「福島原子力事故調査報告書」訂正箇所一覧表

平成 24 年 6 月 26 日  
東京電力株式会社

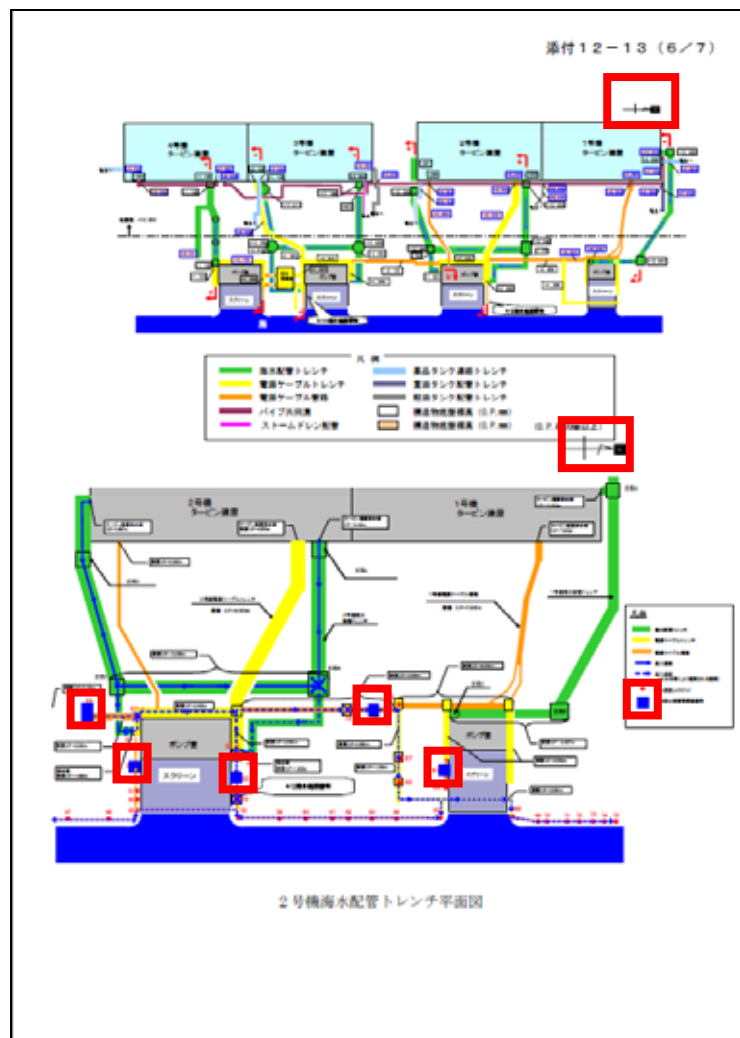
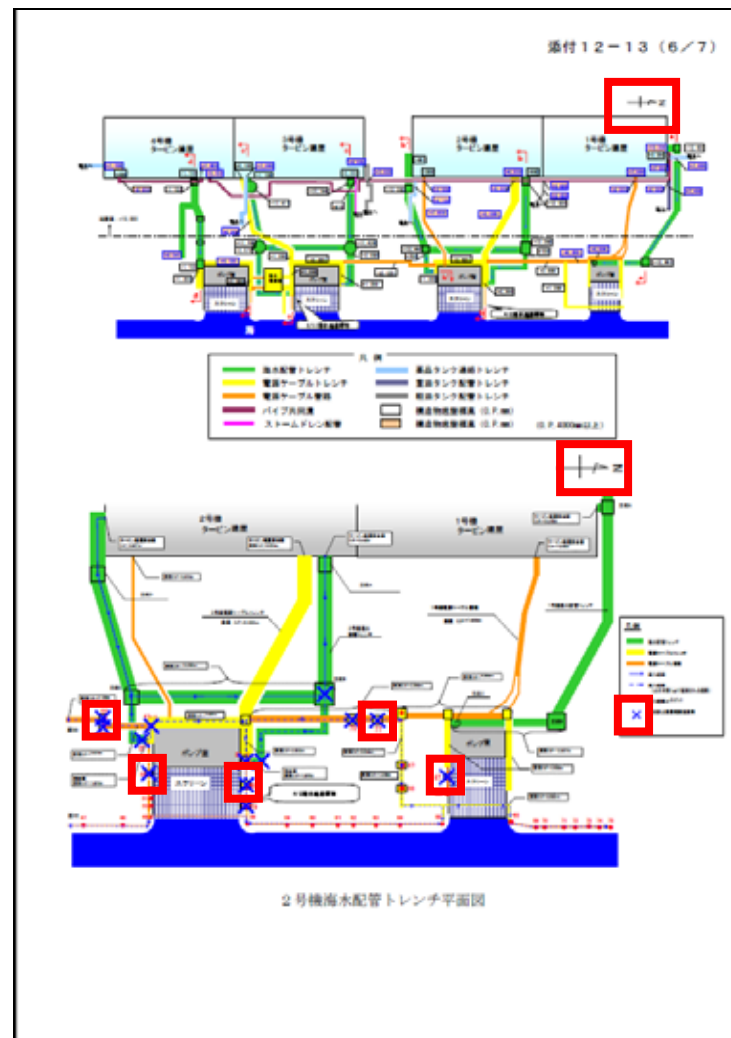
図右上の方位を示すNが黒■になっていたため訂正、流出防止措置既実施箇所を示す×が■になっていたため訂正

訂正箇所：添付12-13 (7/7)

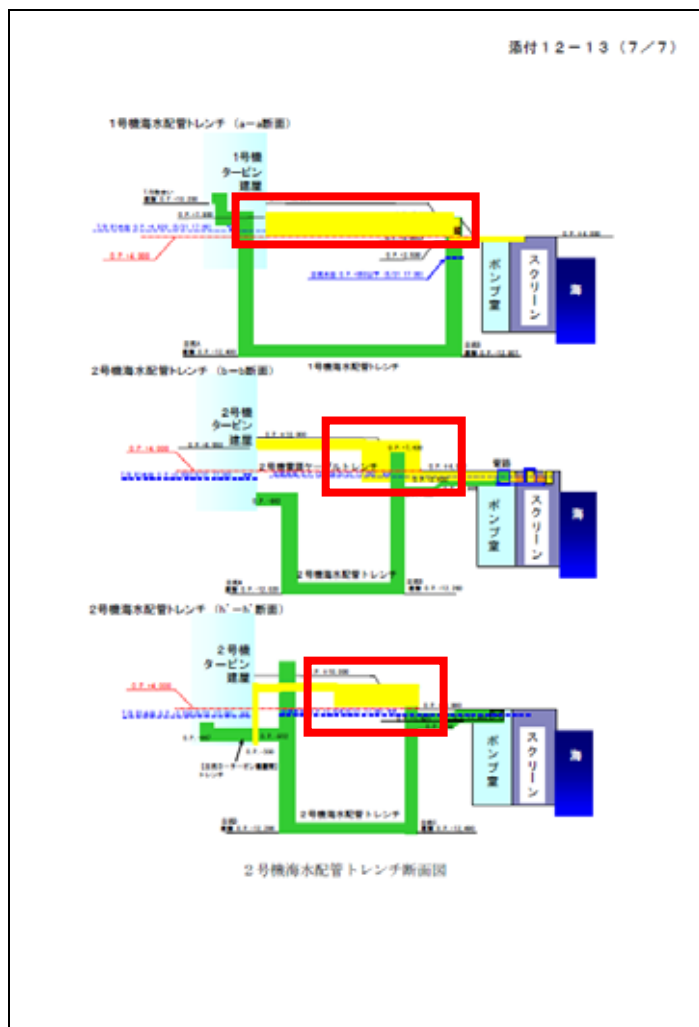
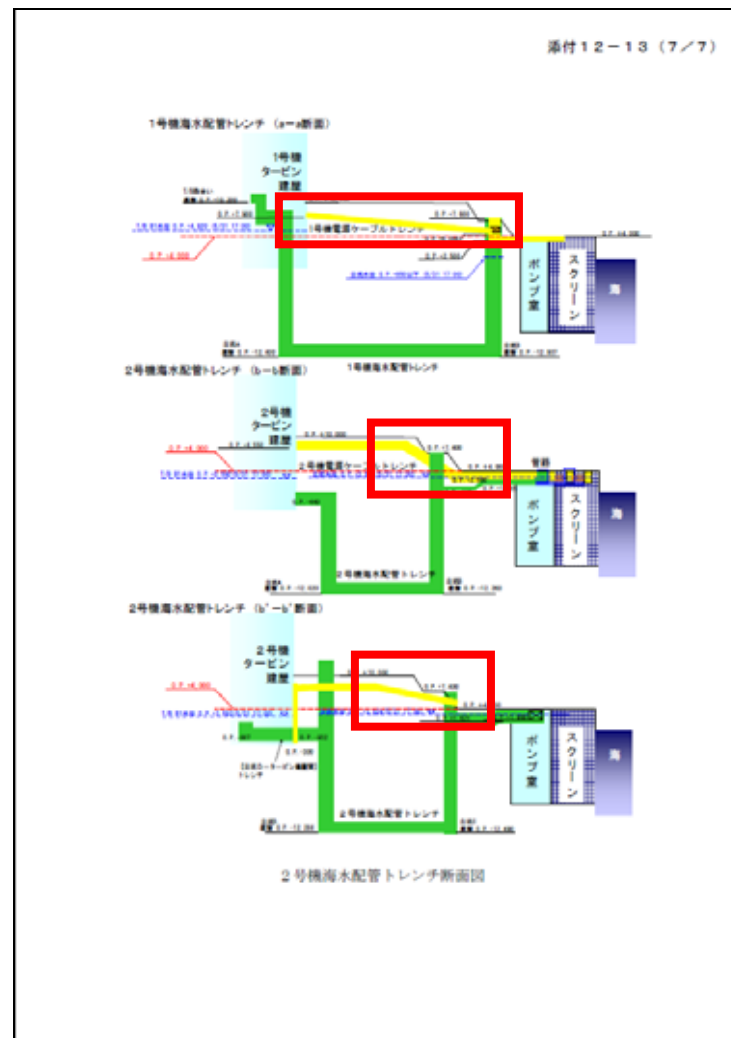
電源ケーブルトレンチ（黄）の形状が変形していたため訂正

添付12-15 (1/5)

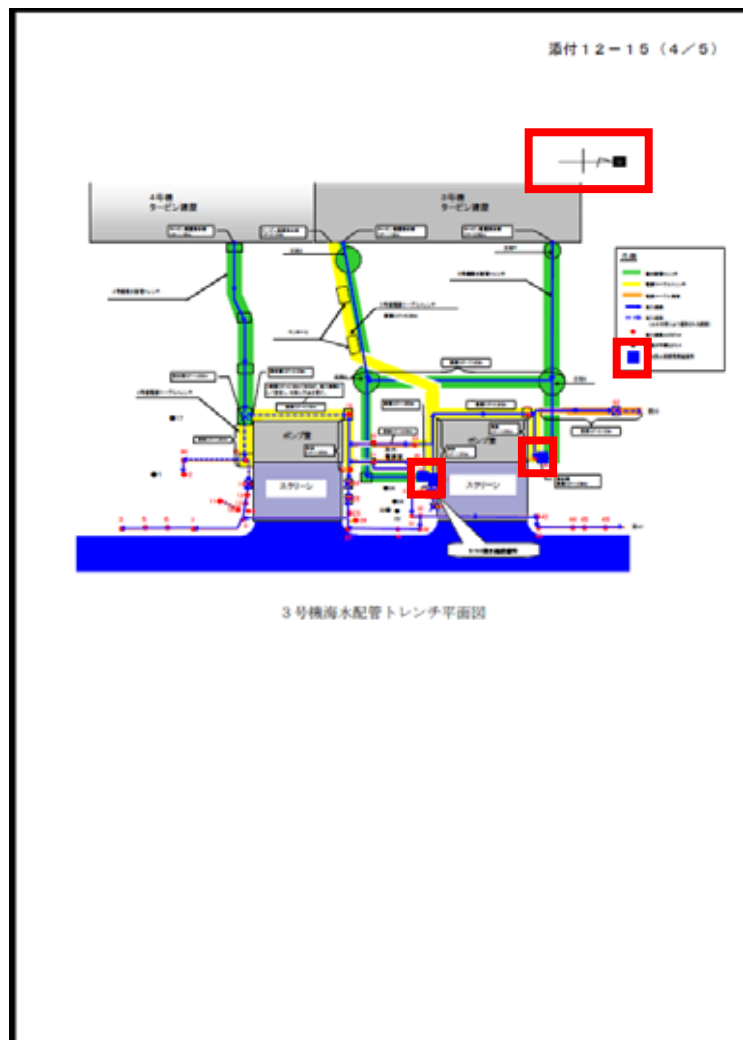
海水配管トレンチ（緑）と電源ケーブルトレンチ（黄）の形状が変形していたため訂正

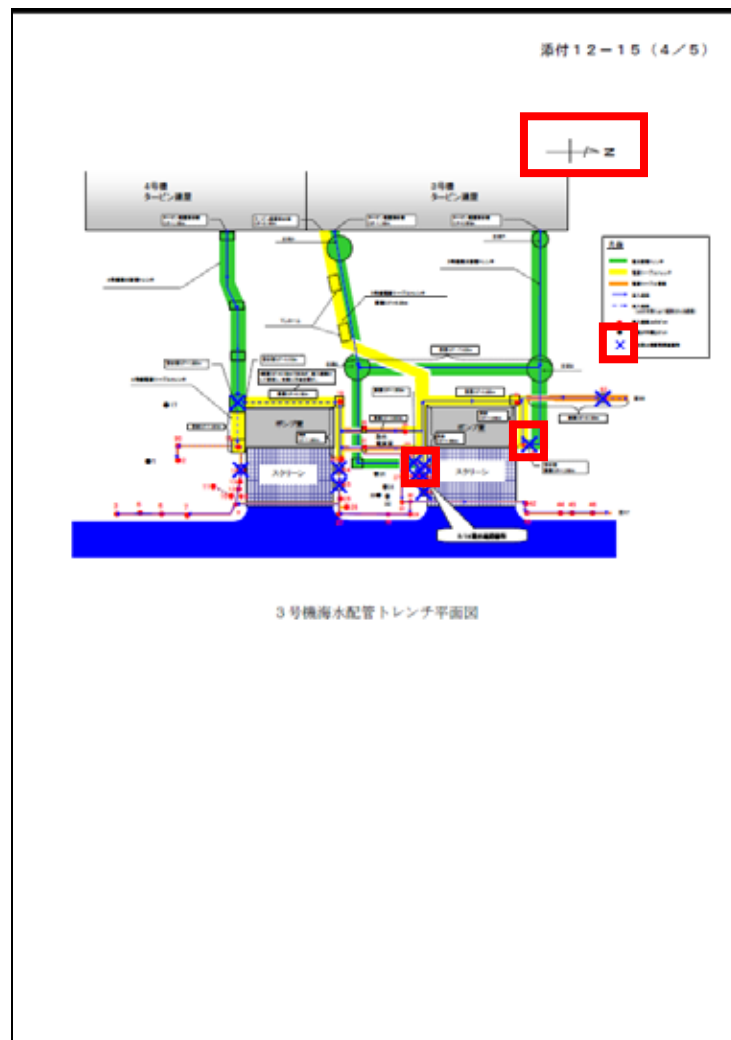
図右上の方位を示すNが黒■になっていたため訂正、流出防止措置既実施箇所を示す×が■になっていたため訂正

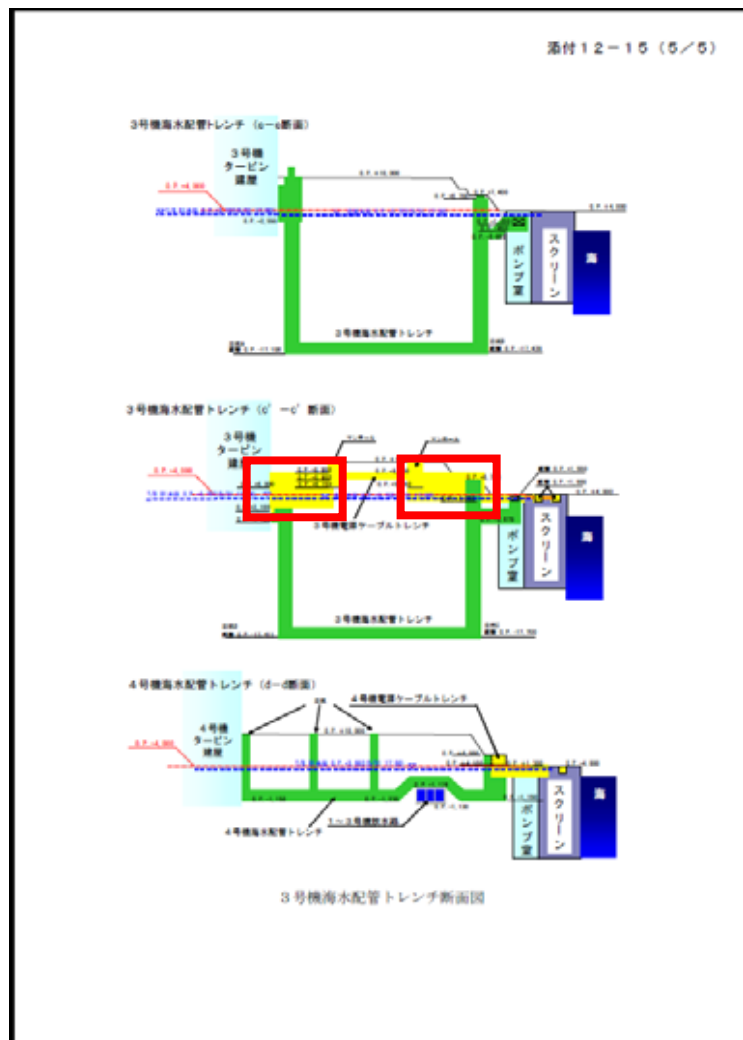
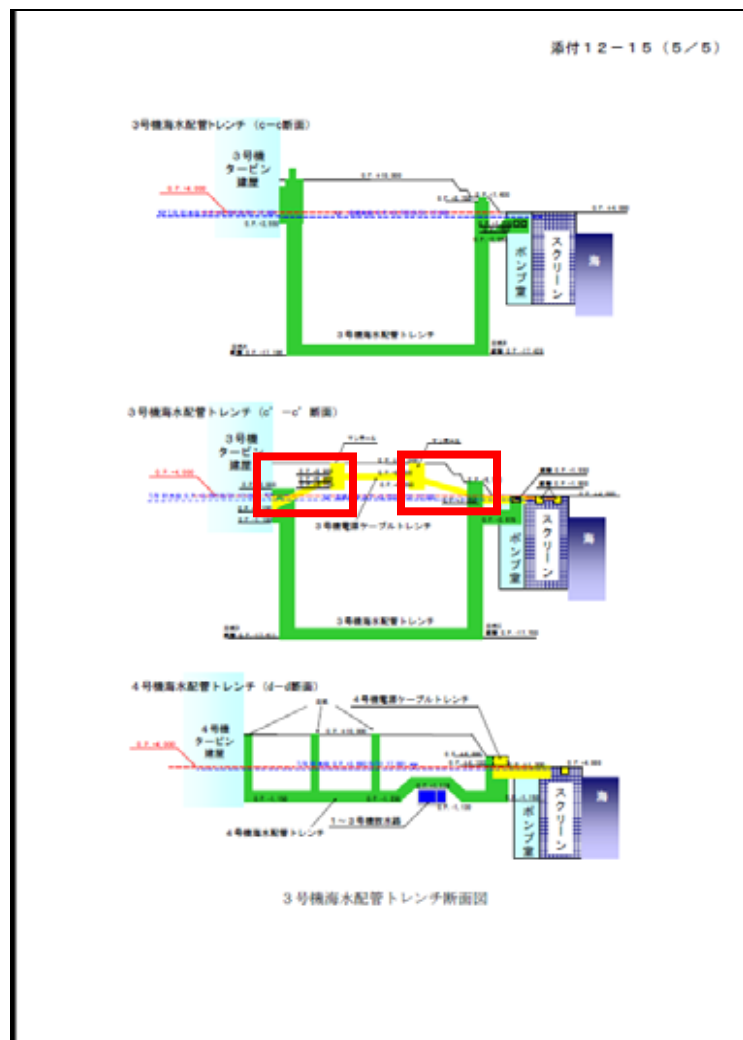
電源ケーブルトレンチ（黄）の形状が変形していたため訂正

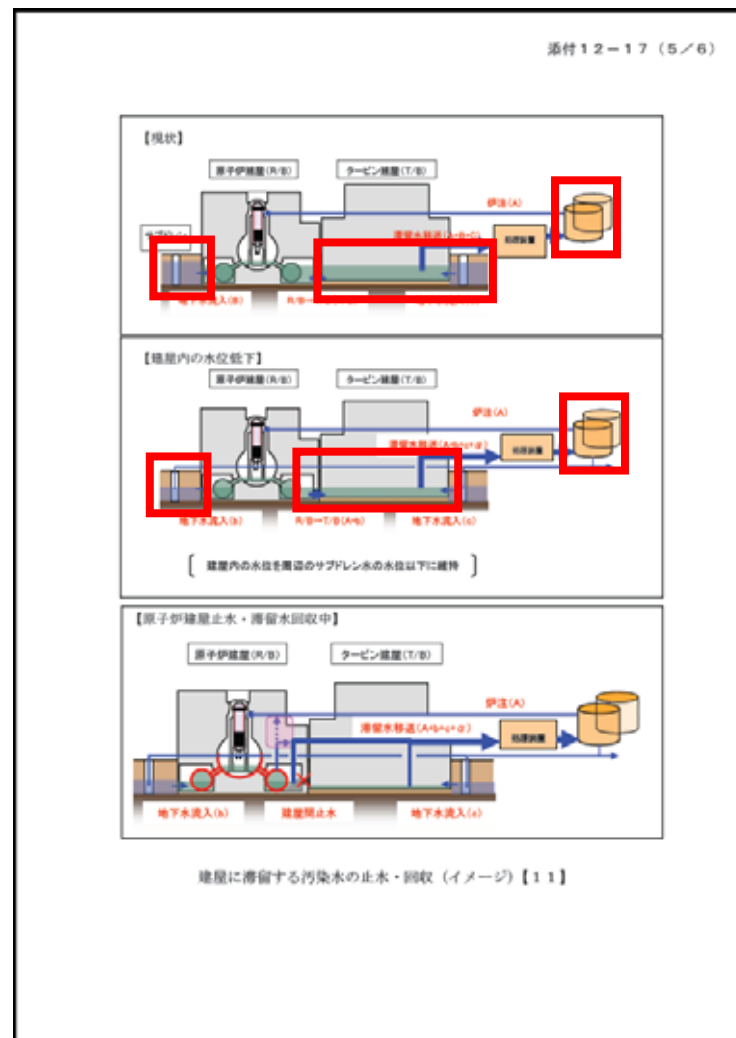
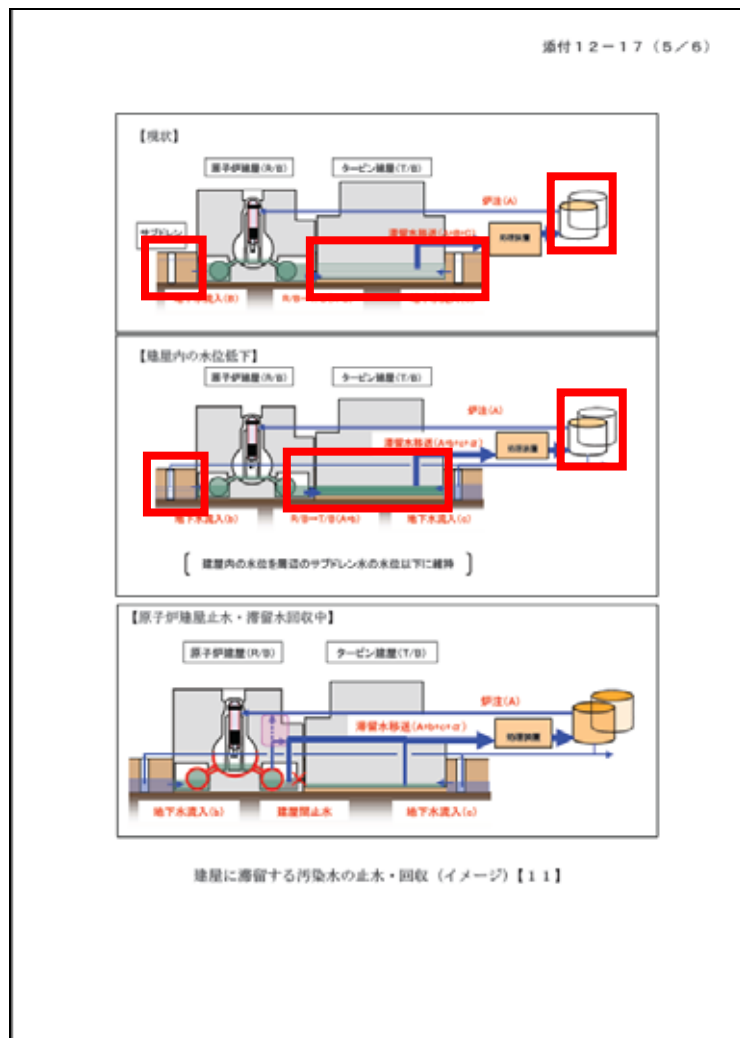
サブドレン水やタービン建屋滞留水が消えたり不明瞭になっていたため訂正、タンクの色が消えていたため訂正
